ც ნ ო ბ ა

მისამართი: ქ.თბილისი სექტორი სამგორი, კახეთის გზატკეცილი, მიმდებარედ (ნაკვეთი 07/047)

პროექტის შეთანხმების და მშენებლობის ნებართვის გაცემის შესახებ ბრძანება: 08.02.2013 წ. №537808 AR1101198 (№01/2798)

ფუნქციური დანიშნულება: საწარმოო-სასაწყობო შენობა-ნაგებობების და მისი ფუნქციონირებისთვის საჭირო ადმინისტრაციული ნაგებობის (ოფისი).

ბიორბი ზაძარაიაა	24.07.2013
მისამართი: ქ. თბილისი, კახეთის გზათკეცილის მიმდებარედ	მასშტაბი: 1:500

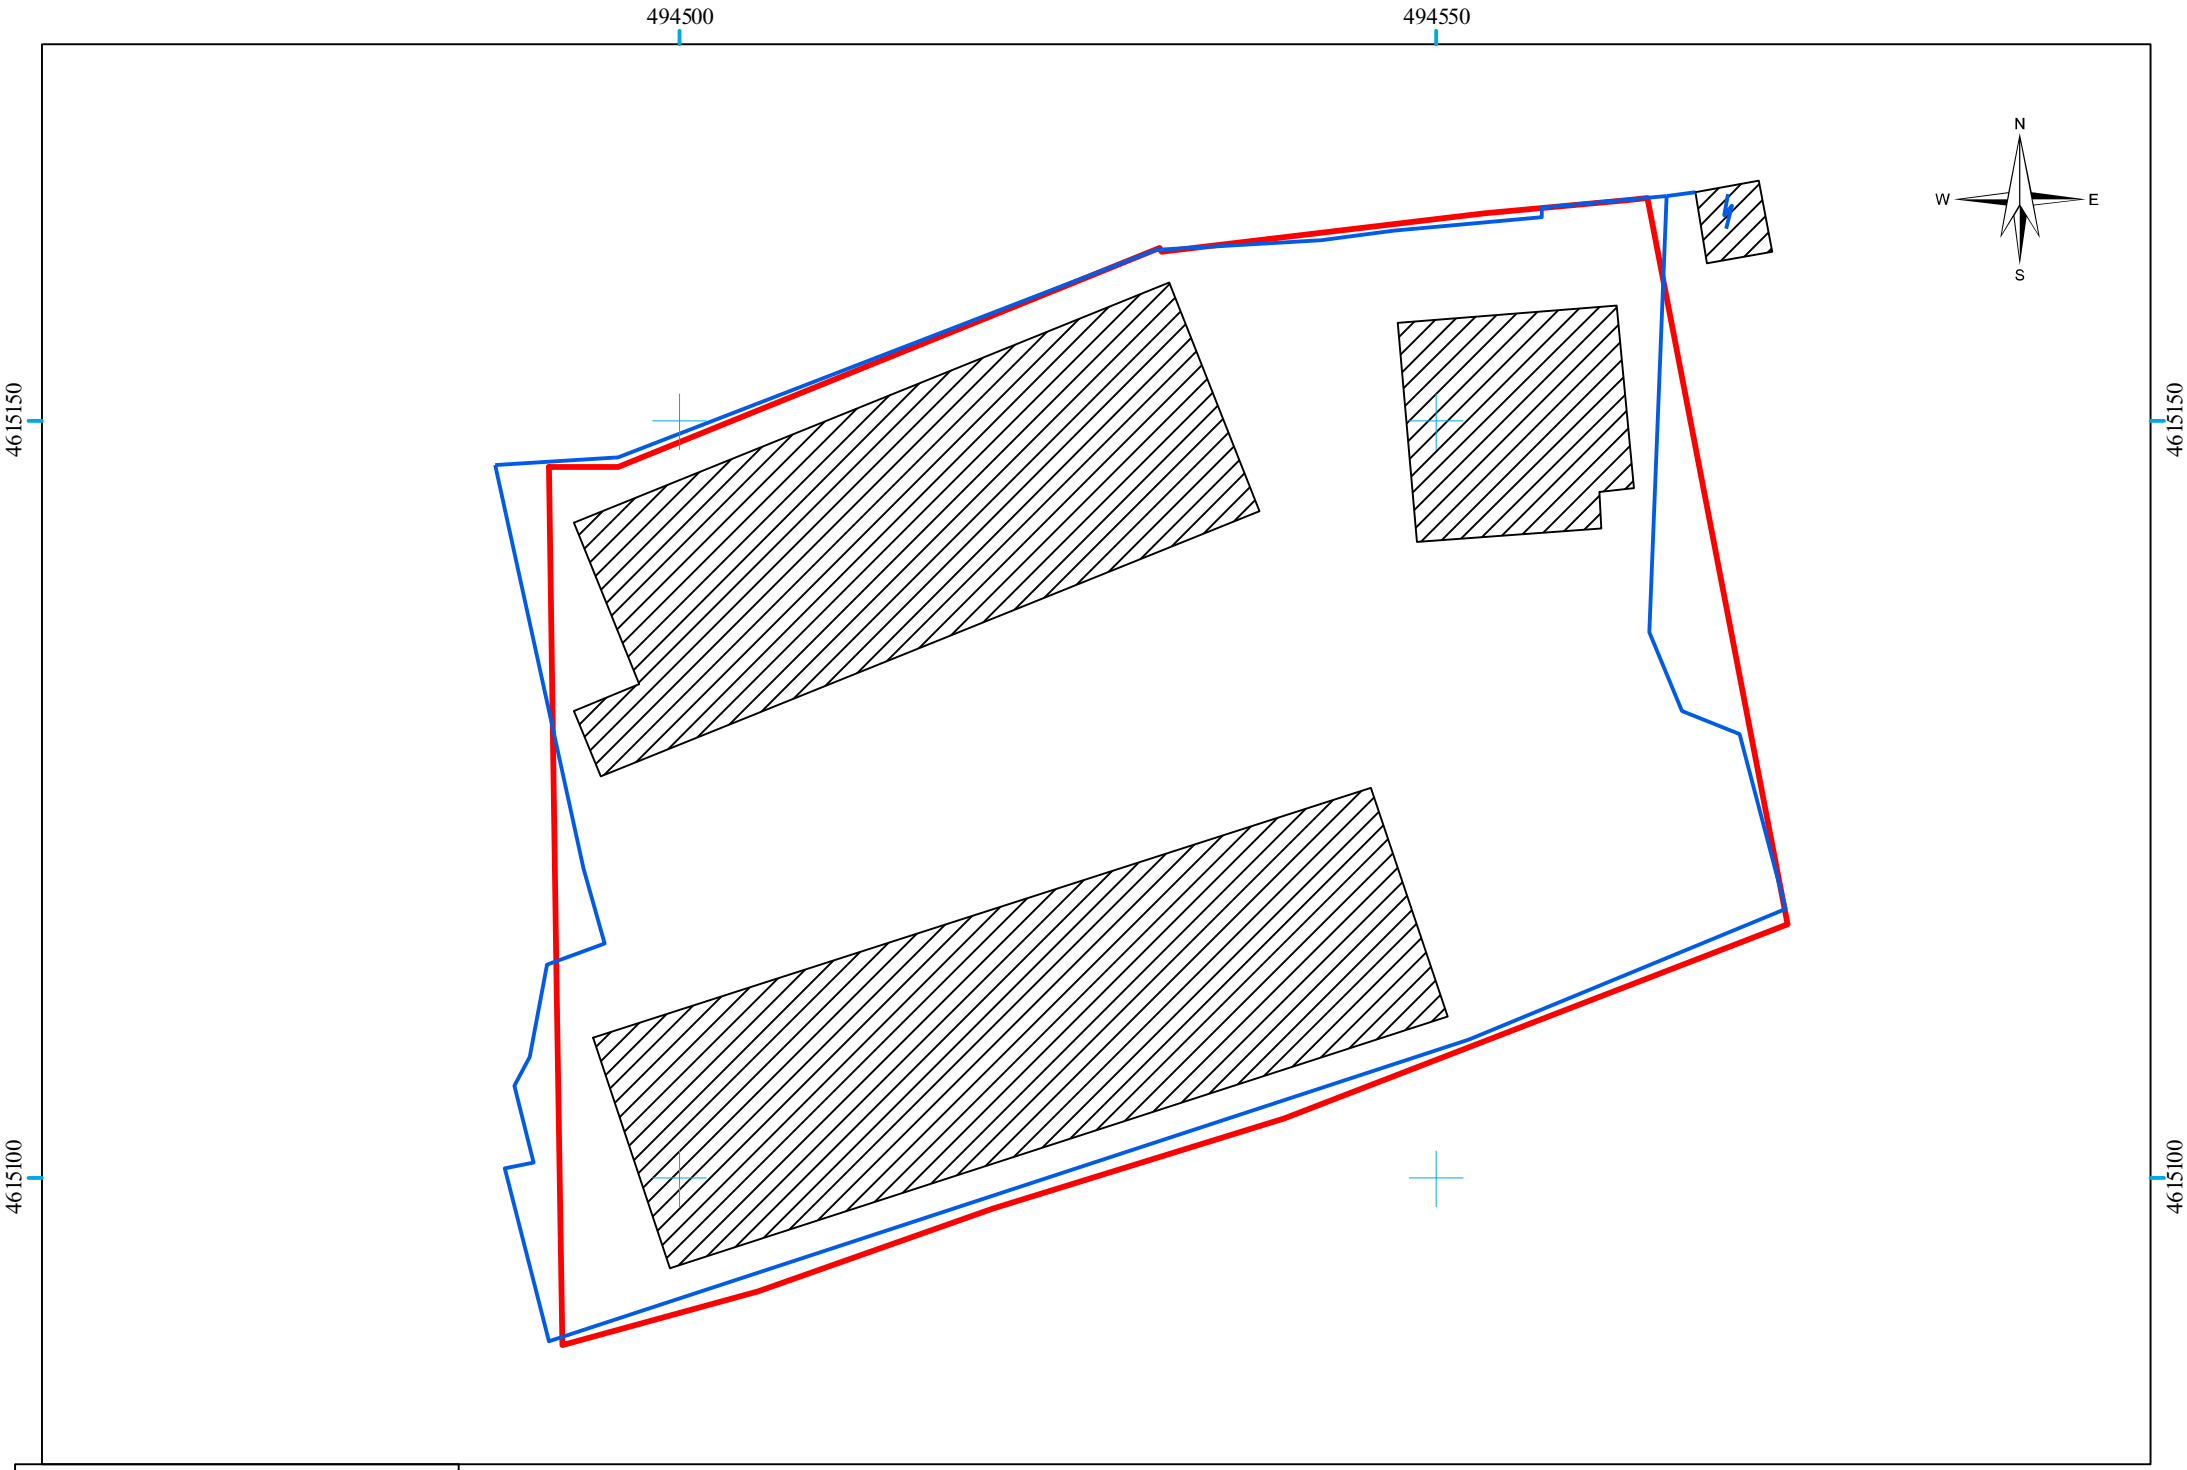
არსებული ღობე და ტრანსფორმატორი გასულია საკადასტრო წითელი საზღვრიდან.

შენობა №1 (ოფისი) და №4 (ტუალეტი) არ არის აშენებული.
